CCR-VIA -- COMITATO DI COORDINAMENTO REGIONALE PER LA VALUTAZIONE D'IMPATTO AMBIENTALE

Giudizio n° 3089 del 17/09/2019

Oggetto ADEGUAMENTO GESTIONE IMPIANTO DI TRATTAMENTO RIFIUTI SPECIALI NON PERICOLOSI CON OPERAZIONI DI MESSA IN RISERVA (R13) E RECUPERO DI INERTI (R5) AI SENSI DEL D.M. 28 MARZO 2018 N.69

Valutazione preliminare ai sensi dell'art. 6 comma 9 D.Lgs. 152/2006 e s.m.i.
DARMACEM di De Luca Domenico & C. S.n.c. – Adeguamento gestione impianto di messa
in riserva (R13) e recupero (R5) ai sensi del D.M. 69/2018 – Sante Marie (AQ)

Figura 14: mappa dell'impianto con ubicazione dei piezometri realizzati

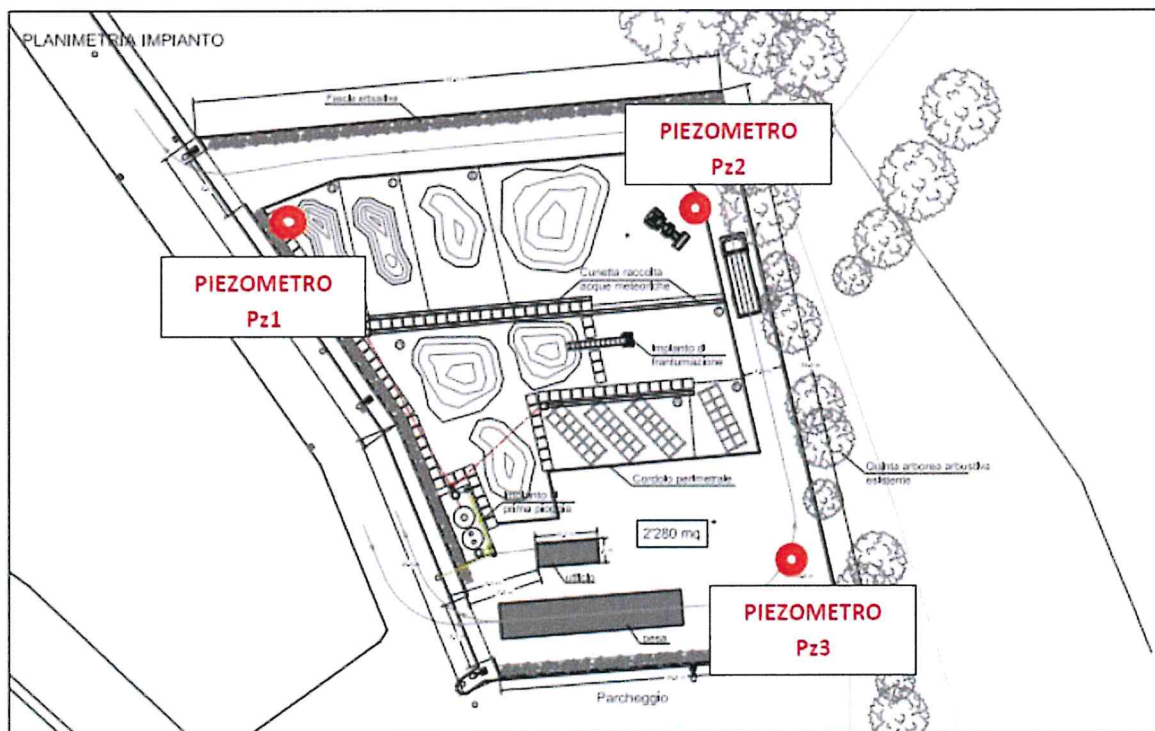
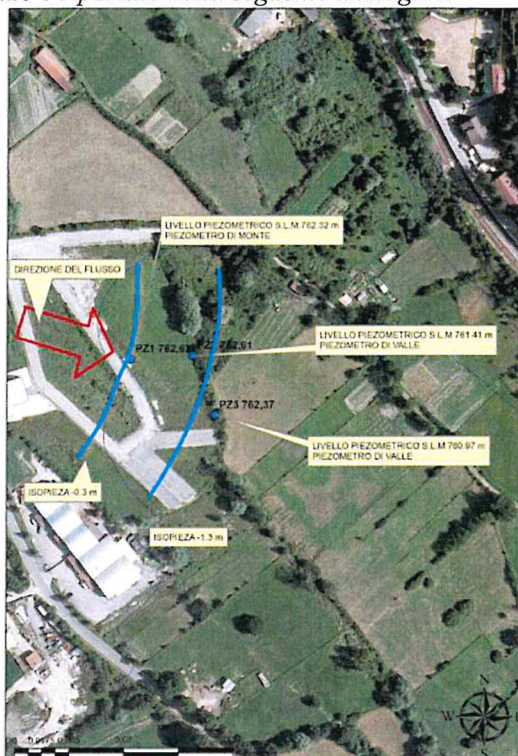
Come esplicitato in premessa sono stati realizzate 3 PIEZOMETRI denominati Pz1 – Pz2 – Pz3 ubicati all'interno del lotto in esame come riportato in seguito.

- *I fori allestiti a piezometro garantiscono finestre di monitoraggio sulla falda superficiale;*
- *L'insieme dei dati ottenuti ha permesso la ricostruzione del modello idrogeologico dell'area e la redazione di una cartografia rappresentante l'andamento isopiezometrico dell'area;*
- *Le caratteristiche dell'acquifero superficiale esaminato, evidenziano come esso risenta in maniera marcata del regime pluviometrico stagionale dell'area con escursioni della falda che possono essere di decine di centimetri.*

- *la ricostruzione del modello isopiezometrico dell'area inoltre evidenzia come si tratti di una falda superficiale confinata al tetto da depositi argillosi.*
- *l'andamento piezometrico risulta avere un marcata direzionalità NORD OVEST- SUD EST;*
- *si prevede la realizzazione di un monitoraggio della falda con cadenza mensile.*

Si sospende la valutazione della V.P. poiché, per quanto risulta agli atti dell' ARTA, la Ditta non ha ancora predisposto il piano di monitoraggio richiesto con Parere n. 2997 del 29/01/2019; inoltre si diffida la Ditta ad adempiere entro il termine di 90 giorni, trascorso inutilmente il quale, si applicheranno le sanzioni di cui all' art. 29 del D. lgs. n. 152/06.

Fig. 1 – Ubicazione dei piezometri (da integrazione allegata alla VP)

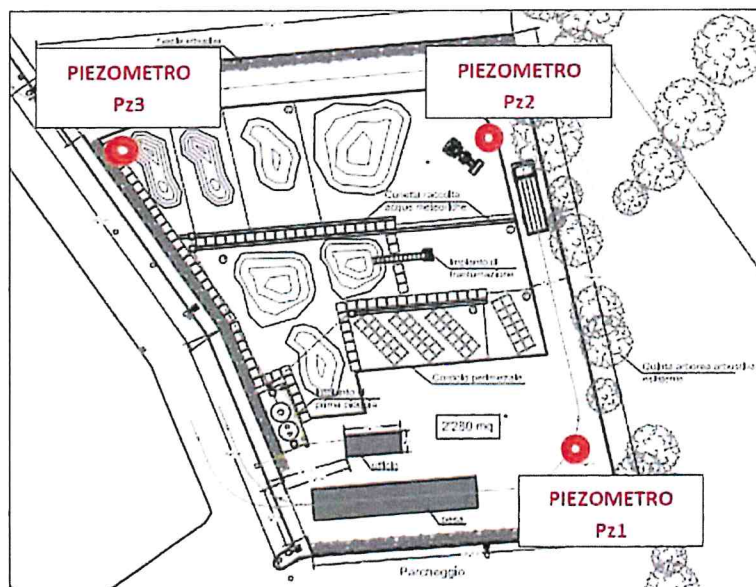
Sono stati realizzati n. 3 piezometri denominati PZ1, PZ2 e PZ3 ubicati all’interno del lotto:

relativamente alla VALUTAZIONE PRELIMINARE ai sensi dell'art.6, comma 9 del D.Lgs. 152/2006 in quanto è necessario ottemperare al primo punto delle prescrizioni richieste con Giudizio n. 2706 del 27/09/2016 del CCR-VIA , chiarendo la differenza tra il modello idrogeologico che prevede una falda confinata con tetto posto a 2 m dal p.c., come riportato a pag. 21, cap. 6 , del documento" Approfondimenti idrogeologici" e nelle precisazioni del 18/12/2018, e la successione stratigrafica riportata a pag. 16 dello stesso documento. In ogni caso dovrà essere acquisito il monitoraggio della soggiacenza della falda per determinare la massima escursione delle falda, come prescritto nel sopracitato Giudizio.

Fig. 2 – Isopezze (da integrazione allegata alla VP)

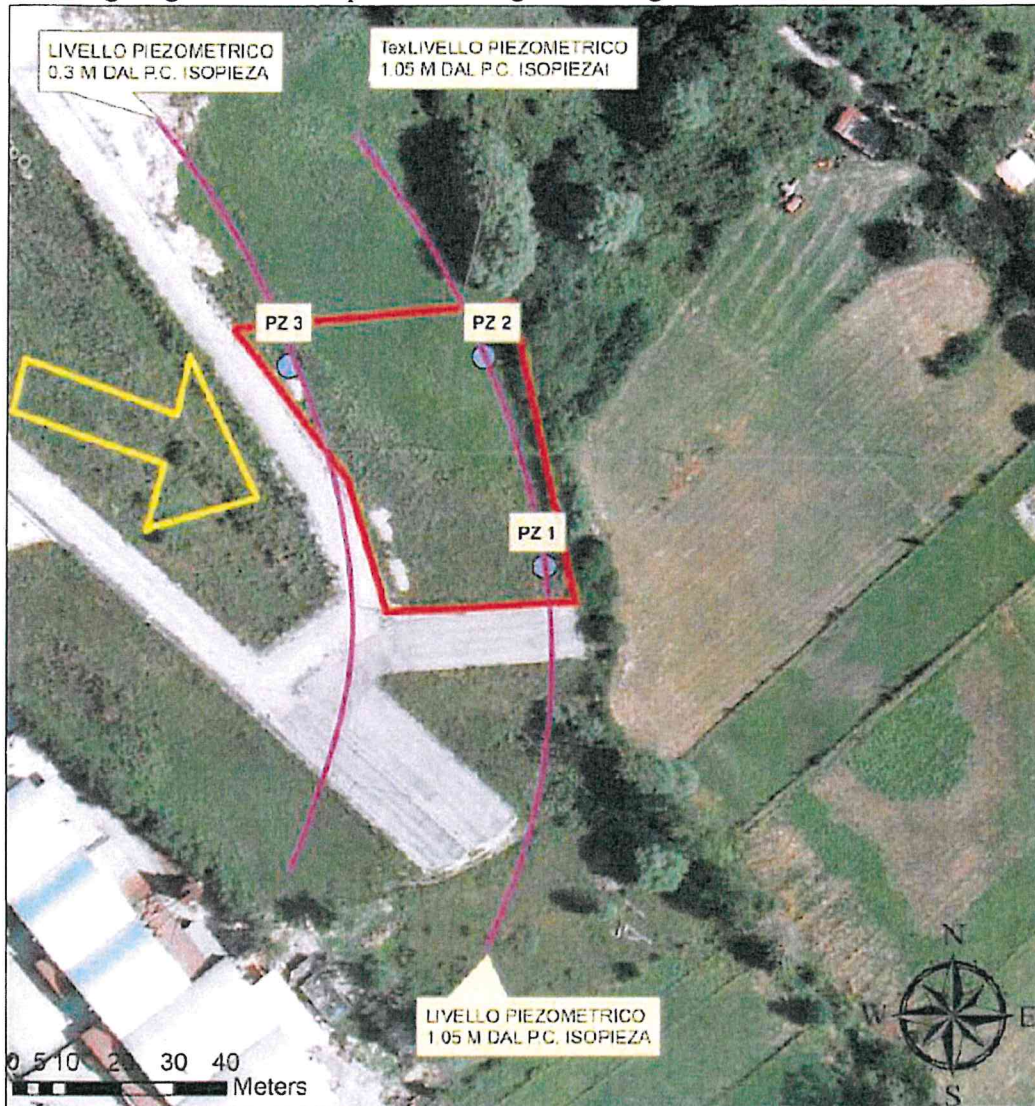
- Le caratteristiche dell'acquifero superficiale esaminato evidenziano come esso risenta in maniera marcata del regime pluviometrico stagionale dell'area con escursioni della falda che possono essere di decine di centimetri;
- La ricostruzione del modello isopiezometrico dell'area evidenzia come si tratti di una falda superficiale confinata al tetto da depositi argillosi;
- Nella relazione si legge anche che il livello freatico si attesta tra 2 e 2.5 m dal p.c. e risale lungo i fori piezometrici fino a sfiorare il p.c. nel PZ3;
- L'andamento piezometrico risulta avere un marcata direzionalità ESE – OSO.
